COMMISSION ROYALE DES MONUMENTS ET DES SITES
KONINKLIJKE COMMISSIE VOOR MONUMENTEN EN LANDSCHAPPEN

Réf. CRMS : AA/KD/WSL30017_669_PU_ValdOr_PromenadeVerte

Objet : WOLUWE-SAINT-LAMBERT. Place de la Sainte-Famille, chemin des Deux Maisons, avenues de la Nielle, du Yorkshire, de la Charmille et Jean Monnet.
Demande de permis portant sur l'aménagement paysager du site semi-naturel du Val d'Or et l'aménagement d'un tronçon de la Promenade régionale verte entre la place de la Sainte-Famille et l'avenue Jean Monnet.

Avis de la CRMS

Situation existante et modèle de ponton en bois (© photos CRMS)

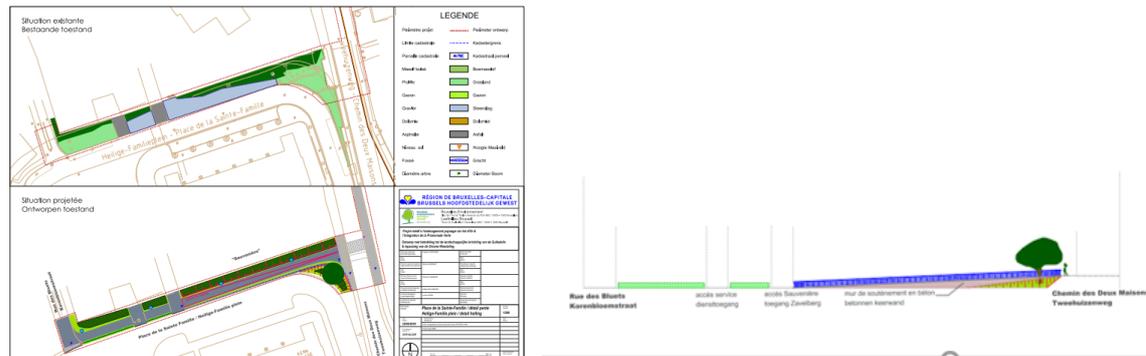
La CRMS s'interroge sur la nécessité de prévoir autant d'entrées du même ordre. Doivent-elles être d'office connectées au chemin principal projeté ? Pour les raisons citées plus haut, elle demande en tout état de cause de limiter l'aménagement et la formalisation des accès et de privilégier des aménagements légers qui s'intègrent sobrement dans le paysage naturel (pas de typologie urbaine dans un site naturel). Des accès plus formels devraient seulement être prévus pour accéder aux zones les moins vulnérables.
